Европейская экономическая комиссия**Комитет по внутреннему транспорту****Всемирный форум для согласования правил
в области транспортных средств****Сто восемьдесят седьмая сессия**

Соглашение 1958 года:**Рассмотрение проектов поправок
к существующим правилам ООН,
представленных GRSP****Предложение по поправкам серии 05
к Правилам № 12 ООН (система рулевого управления)****Представлено Рабочей группой по пассивной безопасности***

Рис. 3
Шарнирный испытательный штифт

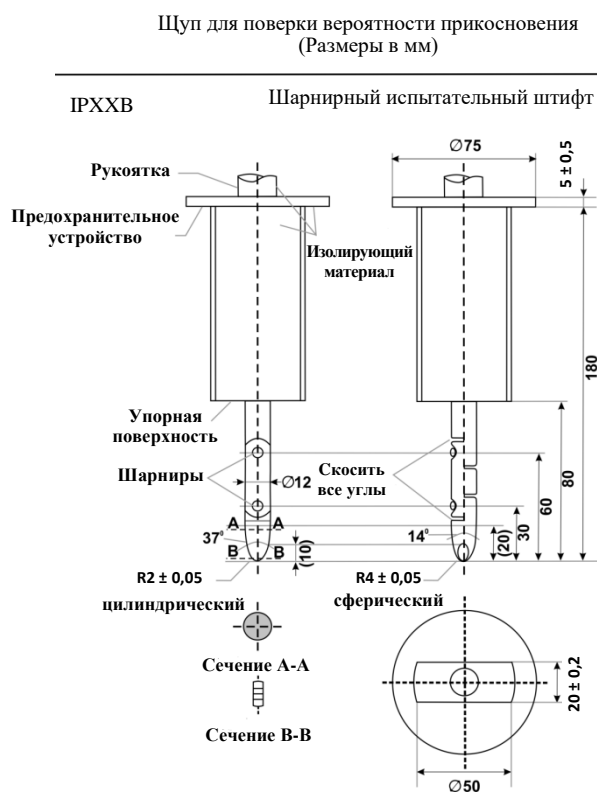
Для оценки электробезопасности в любой зазор или отверстие в системе физической защиты вставляют шарнирный испытательный штифт, изображенный на рис. 3, с испытательным усилием $10 \text{ Н} \pm 10 \%$. Если шарнирный испытательный штифт можно полностью или частично ввести в систему физической защиты, то его следует вводить в эту систему в каждом из положений, указанных ниже.

Требования, изложенные в пункте 5.5.1.3 настоящих Правил, выполнены, если шарнирный испытательный штифт, описанный на рис. 3, не может соприкоснуться с частями, находящимися под высоким напряжением.

Рис. 4

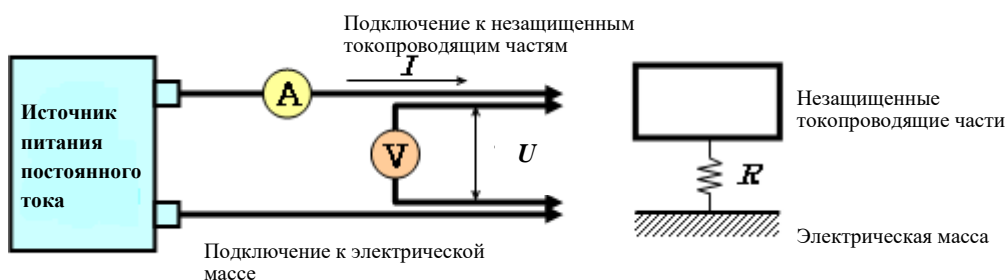
Примерный метод испытания с использованием источника питания постоянного тока, вольтметра и амперметра показан ниже.

Рис. 5

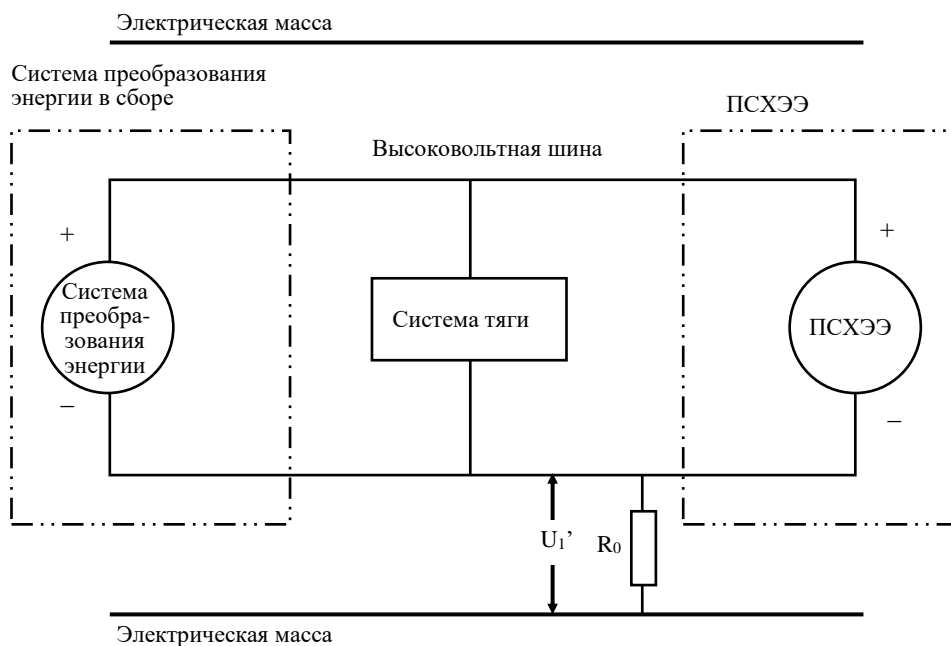
помещают стандартное сопротивление известной величины (R_0). После установки R_0 измеряют напряжение (U_1') между отрицательным полюсом высоковольтной шины и электрической массой (см. рис. 5).
